工事名
椙山女学園　星が丘キャンパス大学会館食堂リニューアル工事

図面名称
１階平面詳細図

椙山女学園星が丘キャンパス大学会館食堂リニューアル工事
1階平面詳細図-1/2
縮尺 A1:1/50 A3:1/100 '26.09.16
清水建設株式会社名古屋支店
仕上－０１

椙山女学園星が丘キャンパス大学会館食堂リニューアル工事
1階平面詳細図-2/2
縮尺 A1:1/50 A3:1/100 '26.09.16
清水建設株式会社名古屋支店
仕上－０２

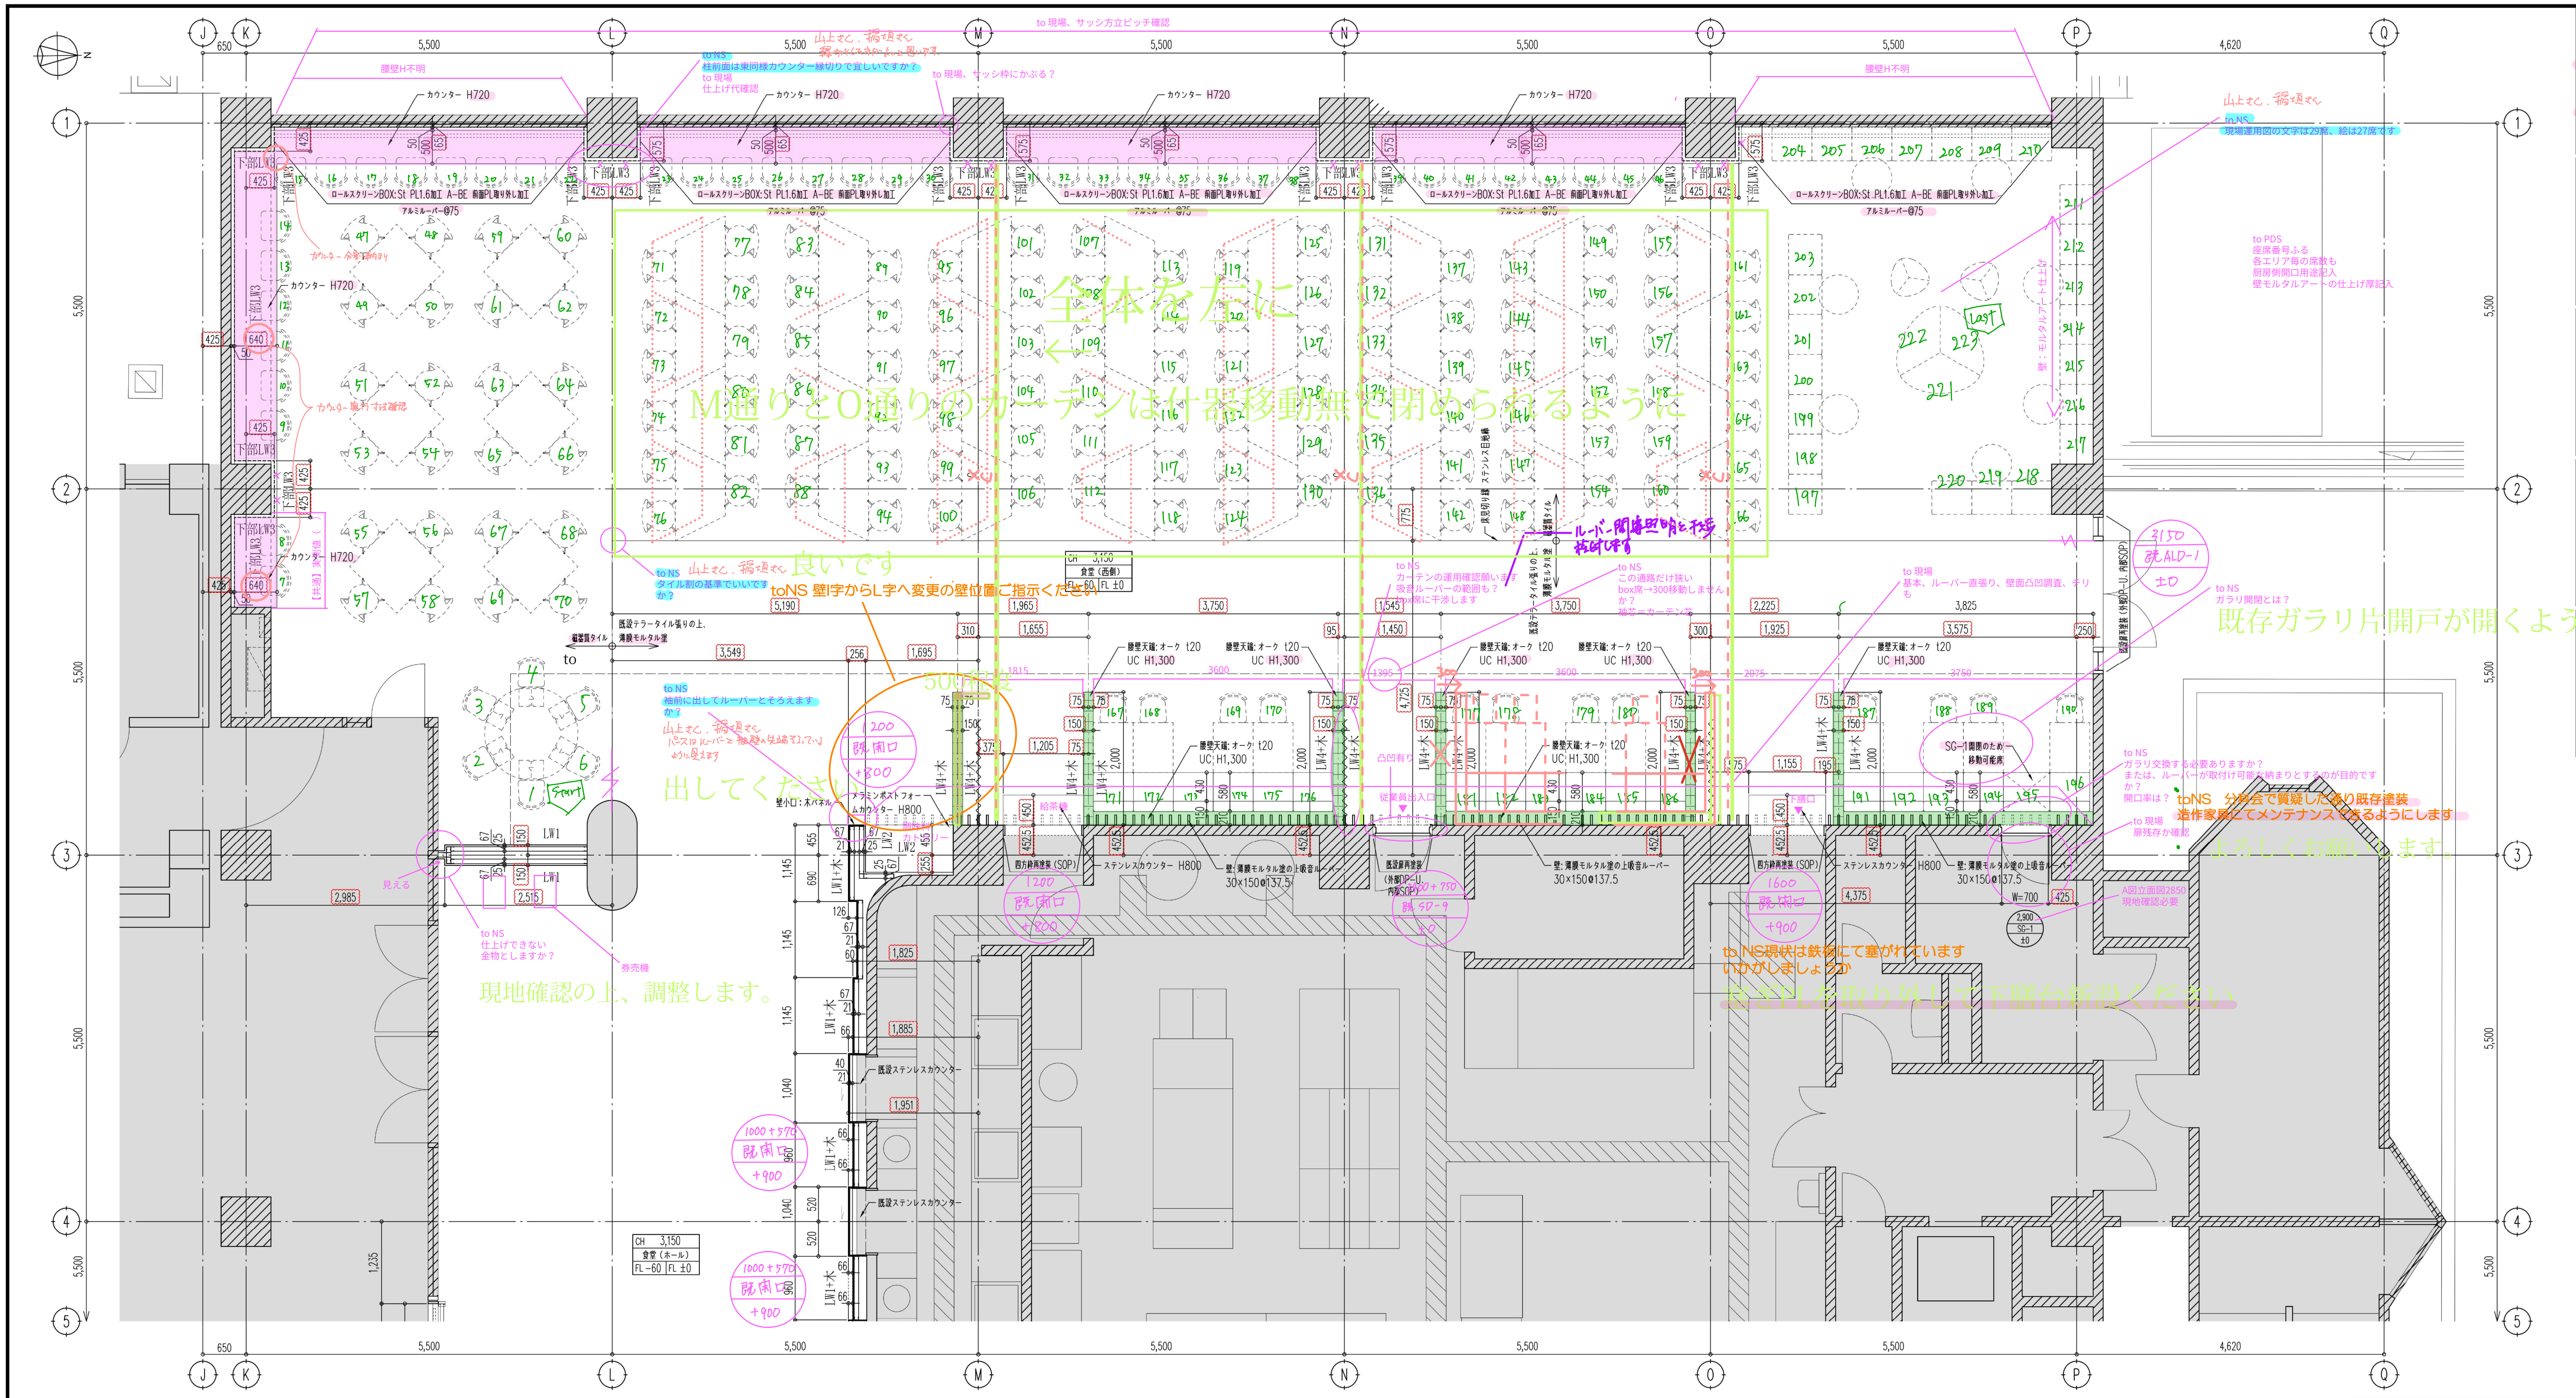
基準レベル・通芯設定（監理者へ根拠資料提出、立会い）、外周部・建具廻り実測、早期にお願いします

座席数チェックお願いします。運用上の番号が決まっていれば、それに合わせてナンバリングし直します

現状通芯を正確に設定できていない為外周の通芯からの寸法は雲マークになっています

to 現場、サッシ方立ピッチ確認

to NS
柱前面は東同様カウンター縁切りで宜しいですか？
to 現場
仕上げ代確認

to 現場、サッシ枠にかぶる？

山上さん、稲垣さん
to NS
現場運用図の文字は29席、絵は27席です

to PDS
座席番号ふる
各エリア毎の席数も
厨房側開口用途記入
壁モルタルアートの仕上げ厚記入

カウンター分割納まり

カウンター奥行寸法確認

全体を左に

M通りとO通りのカーテンは什器移動無で閉められるように

to NS
タイル割の基準でいいですか？

toNS 壁I字からL字へ変更の壁位置ご指示ください

to NS
カーテンの運用確認願います
吸音ルーバーの範囲も？
box席に干渉します

ルーバー関係照明と干渉
検討します

to NS
この通路だけ狭い
box席→300移動しませんか？
袖芯＝カーテン芯

to 現場
基本、ルーバー直張り、壁面凸凹調査、チリも

to NS
ガラリ開閉とは？

to NS
袖前に出してルーバーとそろえますか？

山上さん、稲垣さん
パースはルーバーと袖壁の先端そろっているように見えます

to NS
ガラリ交換する必要ありますか？
または、ルーバーが取付け可能な納まりとするのが目的ですか？
開口率は？

to 現場
扉残存か確認

A図立面図2850
現地確認必要

to NS
仕上げできない
金物としますか？

to NS現状は鉄板にて塞がれています
いかがしましょうか

to NS
座席数チェックお願いします

薄塗りt2.5としてもレベル調整必要、特に既存建具廻り

山上さん、稲垣さん
縁切りにするがよいと思います。

山上さん、稲垣さん 良いです

既存ガラリ片開戸が開くように

500程度

出してください

toNS 分科会で質疑した通り既存塗装
造作家具にてメンテナンスできるようにします

現地確認の上、調整します。

塞ぎPLを取り外して下膳台新設ください

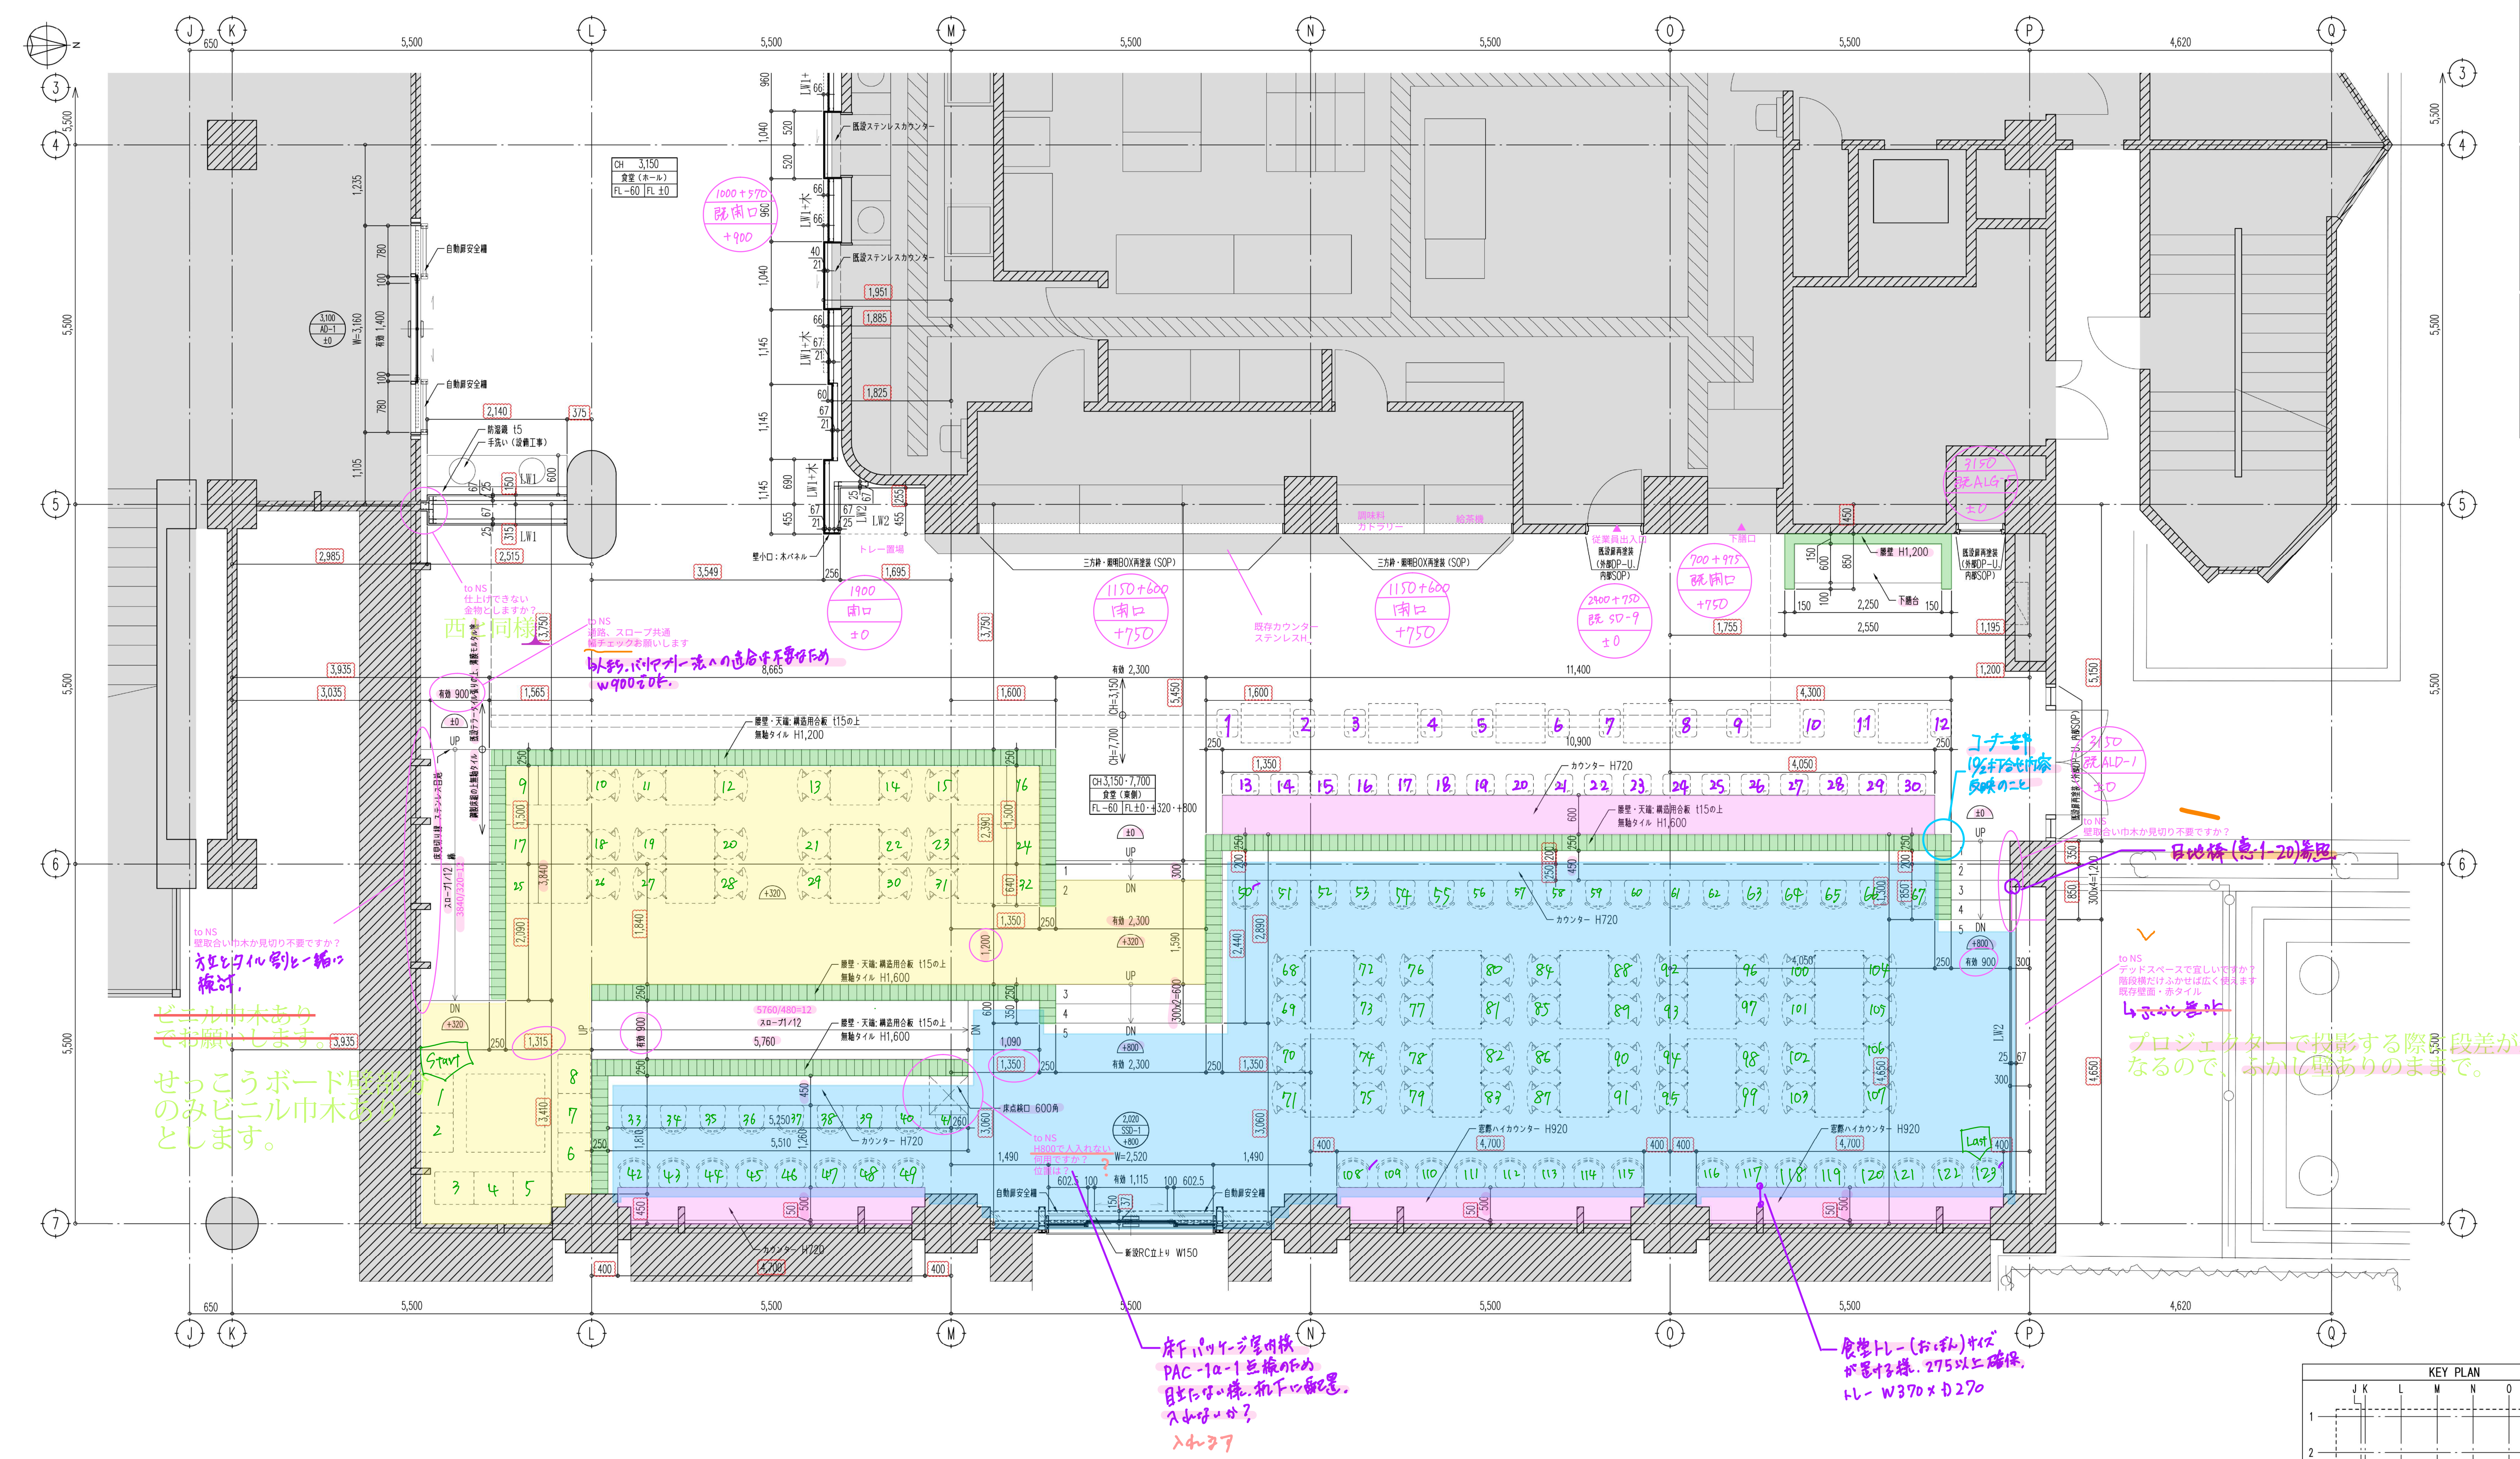
to NS
仕上げできない
金物としますか？

to NS
通路、スロープ共通
幅チェックお願いします

to NS
壁取合い巾木か見切り不要ですか？

to NS
~~H800で人入れない~~
何用ですか？
位置は？

コーナー部
10/2打合せ内容
反映のこと

to NS
壁取合い巾木か見切り不要ですか？

to NS
デッドスペースで宜しいですか？
階段横だけふかせば広く使えます
既存壁面・赤タイル

床下パッケージ室内機
PAC-1α-1 点検のため
目立たない様、机下に配置。
入れないか？

食堂トレー（おぼん）サイズ
が置ける様、275以上確保。
トレー W370×D270

西と同様

5人まち、バリアフリー法への適合は不要なため
W900でOK。

方立とタイル割と一緒に
検討。

せっこうボード壁部分
のみビニル巾木あり
とします。

目地棒（意1-20）参照

プロジェクターで投影する際に段差が邪魔に
なるので、ふかし壁ありのままで。

入れるヨ
